Modification n°1 sous forme simplifiée du PLU de Charancieu Dossier de mise à disposition du public

Exposé des motifs

Le 1^{er} Septembre 2022

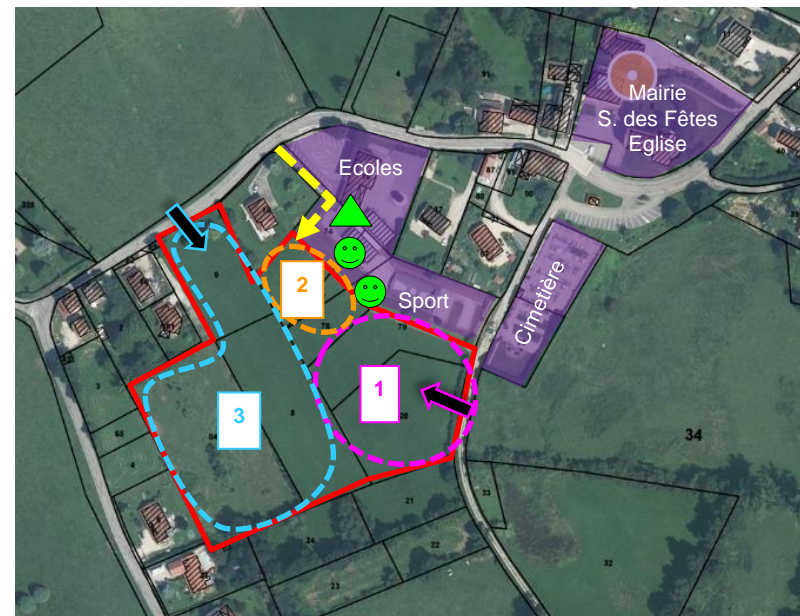
Avec les aménagements du chemin du Vignay et de la nouvelle poche de stationnement public, ainsi qu'avec la possibilité de créer un chemin piéton plus sécurisé entre nouveau parking et école, la desserte des terrains centraux de la zone 1AU peut s'envisager plus sereinement par la servitude prévue à cet effet. Cette servitude contourne la parcelle 18 par le Nord. En effet, il n'y aura plus dans le futur les conflits de circulation qui pouvaient coexister jusqu'à présent entre circulation de la route du village, parking de l'école dans le virage de la Route du village, et dépose des écoliers, cheminement des écoliers vers la future zone d'habitat.

La problématique particulière liée à la nature des sols et l'accès spécifique possible de **ce sous secteur n°2** implique d'autoriser une opération indépendante de l'urbanisation du reste de la zone 1AU afin de bloquer la nécessaire création de logements à court terme sur le bourg.

Répartition zone 1AU du Centre Bourg

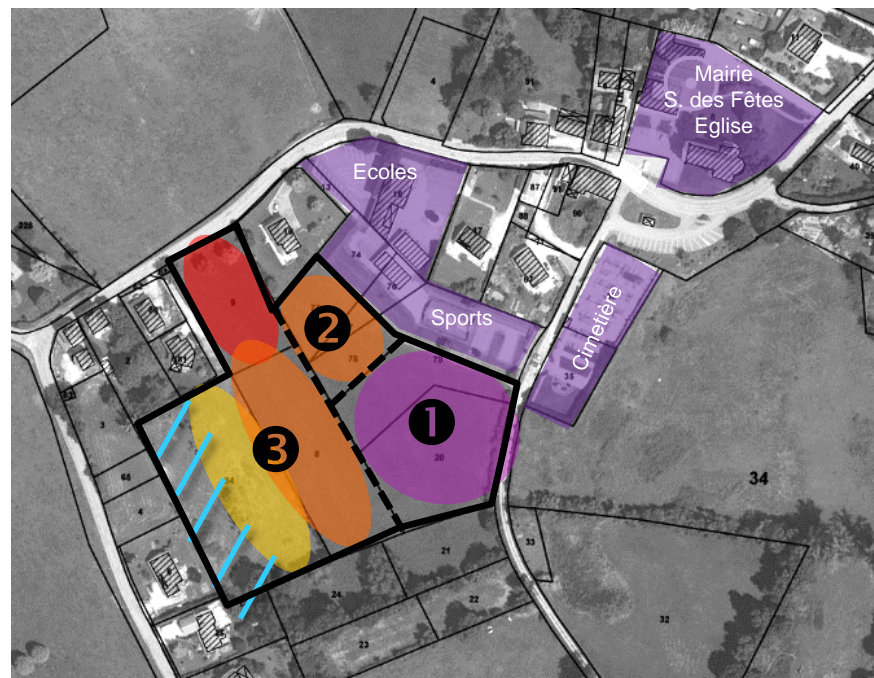
Toutefois, davantage de liberté doit être donné aux formes collectives en limitant non pas à 2 à 4 logements mais à 2 à 8 logements : la hauteur des constructions restant la même (R+1+C) cela permettra de rester sur des volumes similaires à ce que l'on trouve sur le territoire (notamment, anciens corps de ferme).

L'implantation des différents volumes sur la zone a également été repensée au regard notamment de la réalisation du parking de stationnement public juste au sud des terrains de sport et de l'école qui ne feront donc pas d'ombre portée sur la cour de l'école ou les espaces sportifs, notamment en période hivernale.

- Les logements de type collectif plutôt en entrée de zone (vers la Route du Village) pour avoir le moins de conséquence en termes de circulation sur l'ensemble de la zone
- Les logements groupés moins dense en partie centrale de zone en transition avec le cœur de village plus dense
- Les logements de type individuel en bas du talus (Sud Ouest) et sur le Sud-Est pour une transition avec le pavillonnaire de la route des Corrérards et des espaces agricoles
- Sera maintenue la zone non aedificandi en partie haute de talus (prévention des glissements de terrain)

Suppression ER1 et ER2 sur zone 1AU
Par la modification simplifiée de 2022

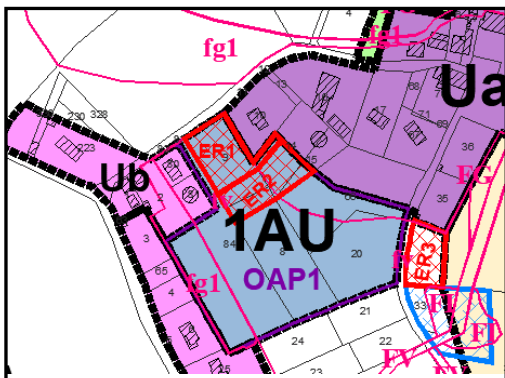
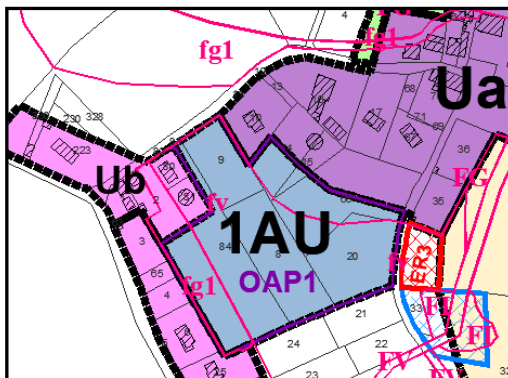
Les ER1 (parking, espaces de jeux et accès piétons à l'école de zone depuis Route du Village) et ER2 (équipements culturels/éducatifs et sportifs) n'ont plus lieu d'être : l'implantation de ces projets a été reportée sur des parcelles du sous-secteur 1 qui appartiennent déjà à la commune. Ils doivent être supprimés

PLU approuvé en 2016 : portions à 30m et à 100m le long de la RD1075

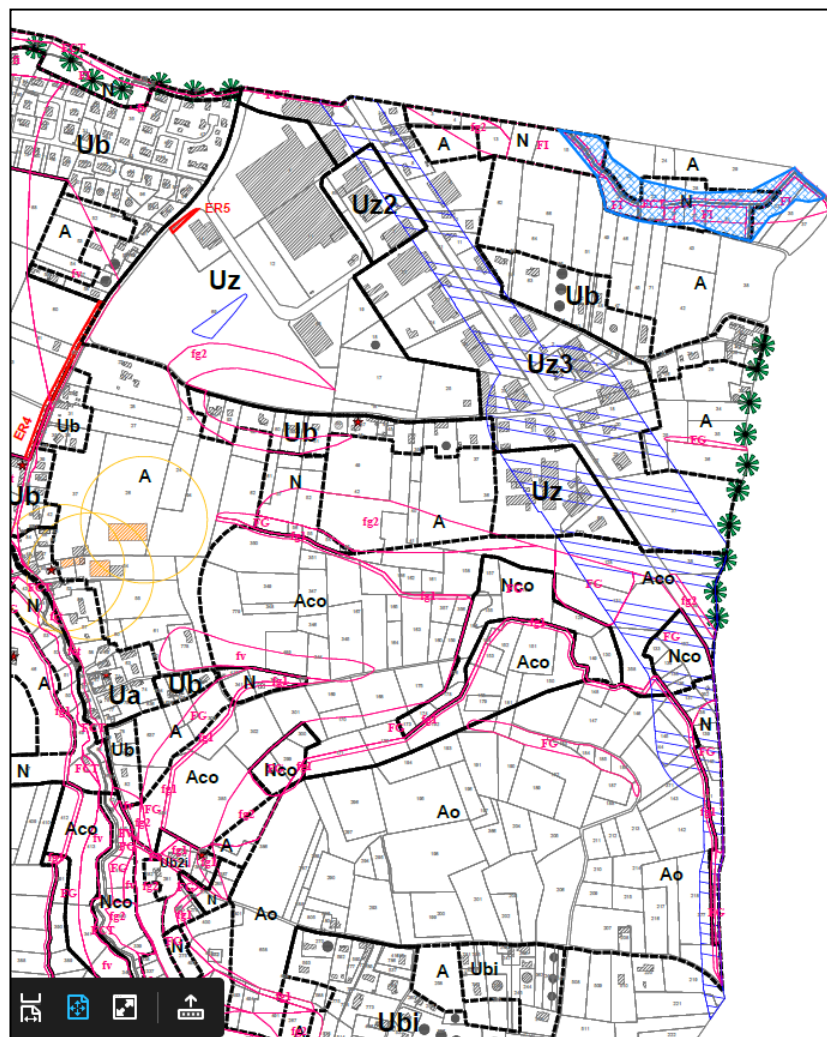
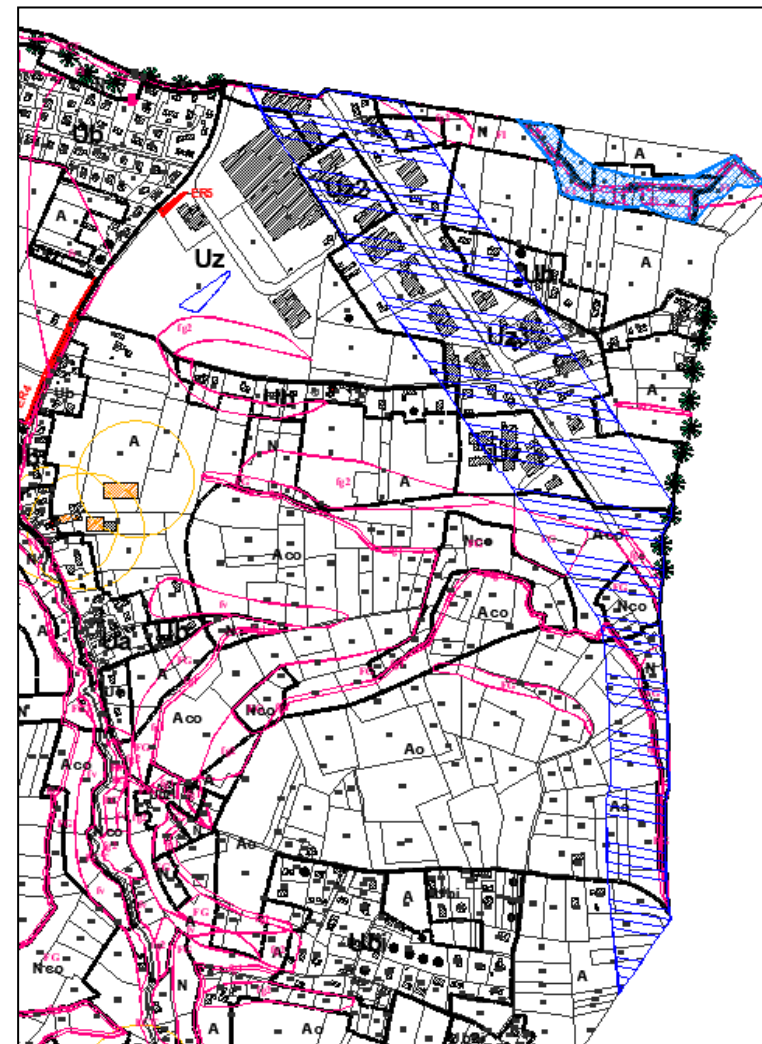
Cette révision a des conséquences pour la commune de Charancieu concernant l'axe de la RD1075 qui passe entièrement en catégorie 3 sur la traversée du territoire au lieu précédemment d'une portion en catégorie 3 et une en catégorie 4.

Cela implique des dispositions d'isolement acoustique aux constructions qui aujourd'hui s'appliquent sur 100 m à partir du bord extérieur de la chaussée la plus proche de part et d'autre de la RD1075

Le nouveau périmètre est reporté en remplacement de celui issu de l'arrêté Préfectoral n°2011-322-0005.

Modification du périmètre impliquant des dispositions d'isolement acoustique sur une bande de 100m sur la totalité de la traversée du territoire par la RD1075
